改善箇所説明図

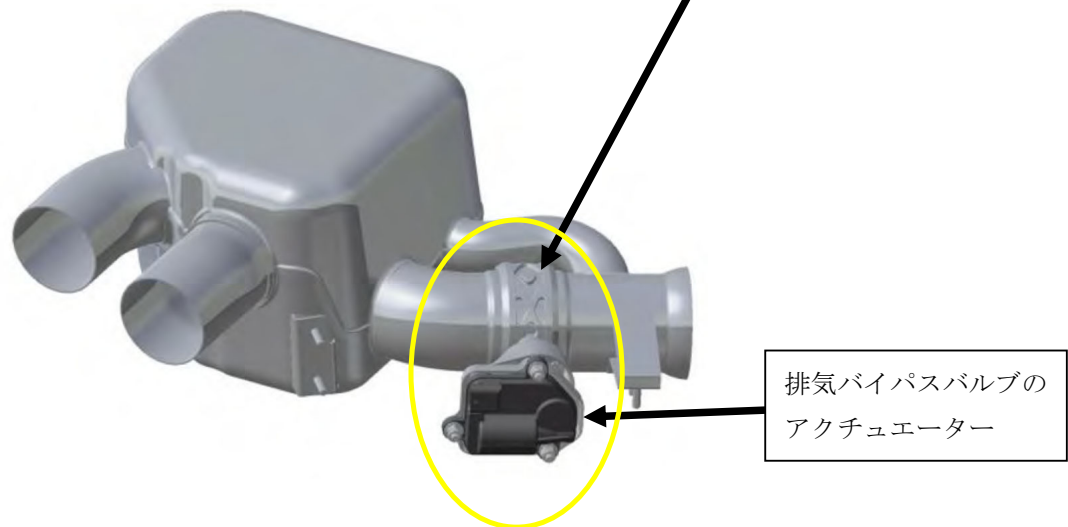
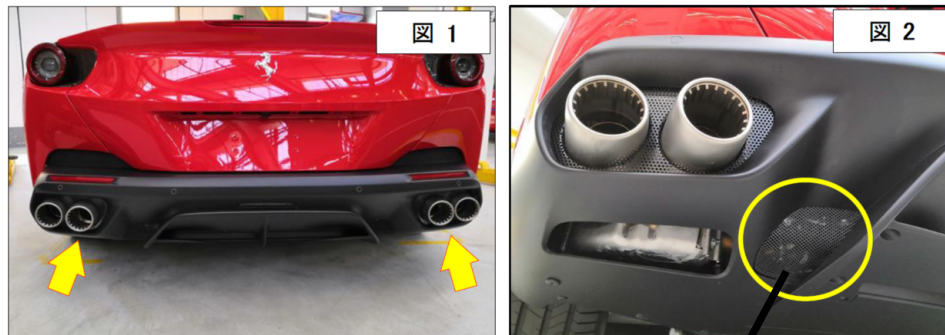
排気バイパスバルブのアクチュエーターにおいて、ファームウェアの電圧閾値が不適切なため、オルタネータの発電状態により、エンジンチェックランプが点灯し、フェールセーフモードでエンジンの出力が制限されるおそれがある。

全車、排気バイパスバルブのアクチュエーターのファームウェアの書き換え、アクチュエーターのキャリブレーションを行う。

注意： は、ファームウェアを書き換える部品を示す。
